**Stellungnahme der Regionalversammlung Südhessen zum Verfahren der Bundesnetzagentur
Höchstspannungsleitung Aschaffenburg - Urberach (Vorhaben Nr. 96 des Bundesbedarfsplans)
Bundesfachplanung: Behörden- und Öffentlichkeitsbeteiligung gemäß § 9
Netzausbaubeschleunigungsgesetz Übertragungsnetz (NABEG) und § 41 S. 1 des Gesetzes
über die Umweltverträglichkeitsprüfung (UVPG)**

Vorlage der oberen Landesplanungsbehörde – Drs. Nr. X / 229

Stellungnahme der Regionalversammlung Südhessen

Übersichtsplan Vorhaben 96, Aschaffenburg – Urberach – Vorschlagstrassenkorridor und alternative Trassenkorridorsegmente

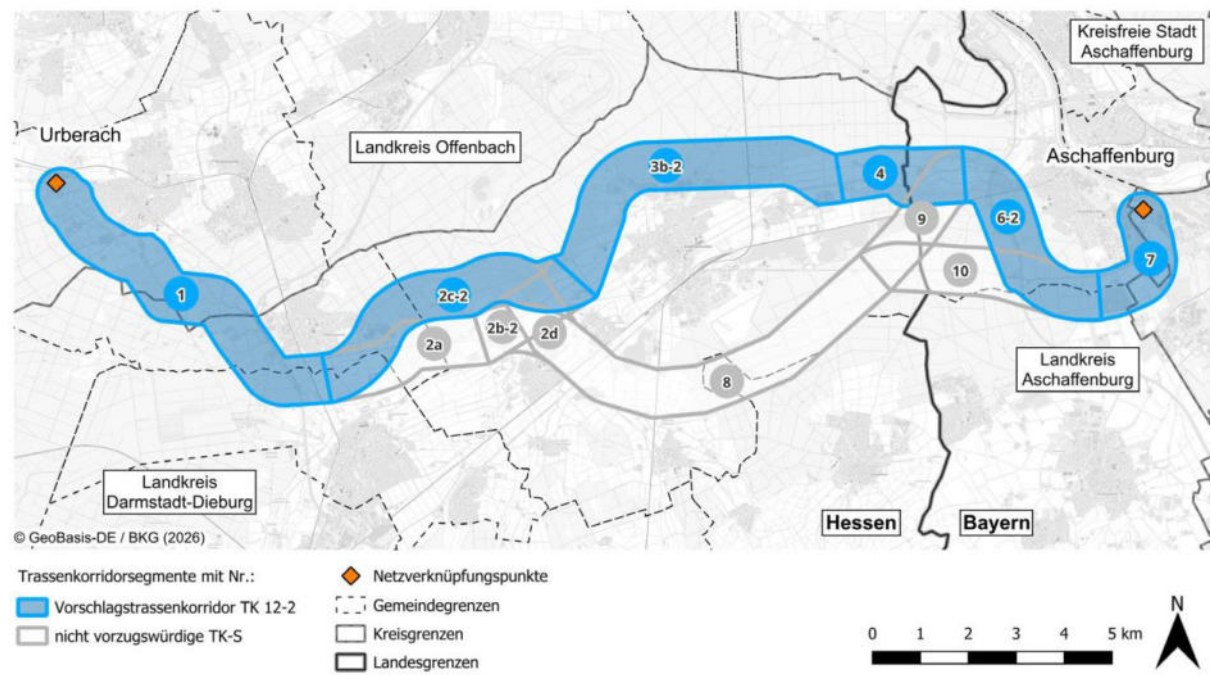
In den vorliegenden Unterlagen zum Antrag auf Bundesfachplanung für das Vorhaben Nr. 96 BBPIG (380 kV-Höchstspannungsleitung Aschaffenburg - Urberach) stellt die Firma Amprion GmbH ein Korridornetz mit etwa 1 km breiten alternativen Trassenkorridorvorschlägen vor. Als Vorzugskorridor wird in den Unterlagen der Trassenkorridor TK 12-2 mit den Segmenten 1, 2c-2, 3b-2, 4, 6-2 und 7 identifiziert.

Den höchsten Bündelungsanteil erreicht der Trassenkorridor 10-2 mit 69,7 %. Beim Trassenkorridor 17-2 beträgt der Anteil lediglich 42,4 %, während die Vorzugsvariante Trassenkorridor 12-2 mit 53,8 % im mittleren Bereich liegt.

Der gegenüber der Variante 10-2 niedrigere Bündelungswert des Vorschlagstrassenkorridors liegt an den hier enthaltenen weitgehend bündelungsfreien Segmenten 2c-2 und 3b-2. Die jeweiligen Alternativen mit Bündelungspotenzialen sind aus Gründen des Natur- und Artenschutzes (Korridorsegmente 2a/2b-2) bzw. einer ansonsten nicht vermeidbaren Überspannung von Wohnbebauung (das bereits im Rahmen der Prüfung in der Antragskonferenz abgeschichtete Korridorsegment 3a) trotz Bündelungsoption nicht vorzugswürdig.

Dennoch sollte die hier in Bündelung mit den Bestandsfreileitungen geplante potenzielle Trassenachse bei ansonsten gleicher Eignung jeweils auf der siedlungsabgewandten Seite der Bestandsleitung geführt werden.
